Odpowiedzi na zapytania do przetargu pn.:

„Budowa budynku usługowego wraz z obiektami małej infrastruktury, tężnią solankową i infrastrukturą towarzyszącą w msc. Zagnańsk”.

Odpowiedzi na pytania z dnia 05.12.2023 r.

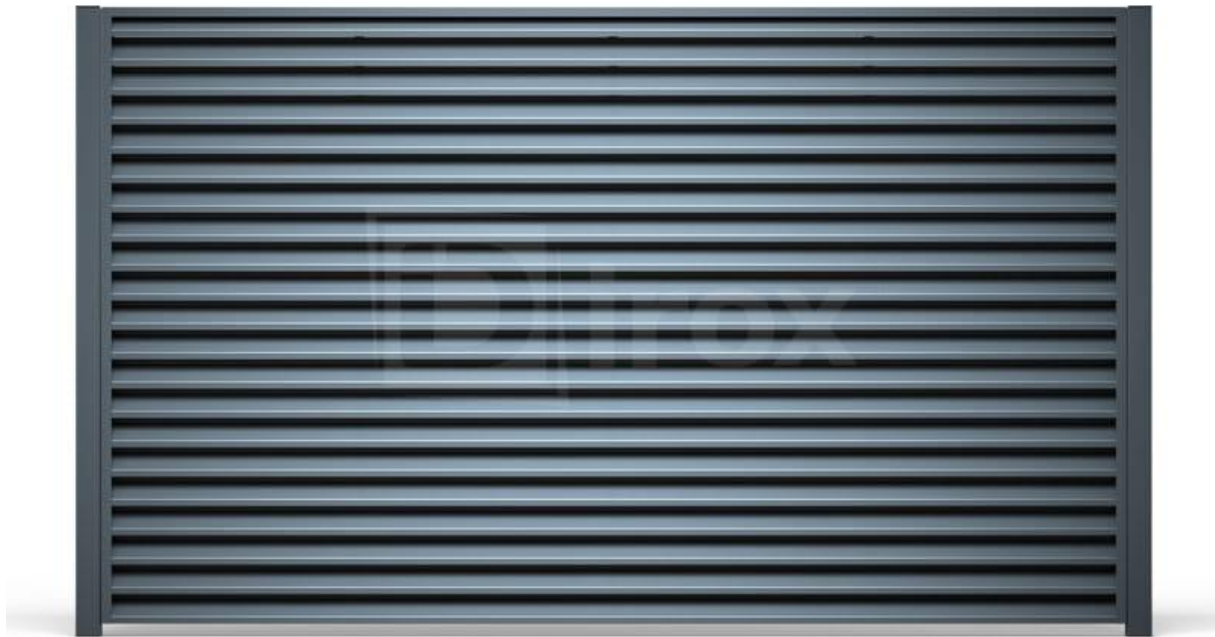
1. Zgodnie z przedmiotem zamówienia pkt 2.4 (załącznik 10 do SWZ) należy zamontować ogrodzenie wys. 2,15m. Prosimy o wskazanie w sposób graficzny miejsca wbudowania oraz o zamieszczenie rys. poglądowego ogrodzenia.

Ad. 1 W załączeniu: rys. z lokalizacją ogrodzenia – panela maskującego, rysunek poglądowy- panel ogrodzeniowy poniżej:
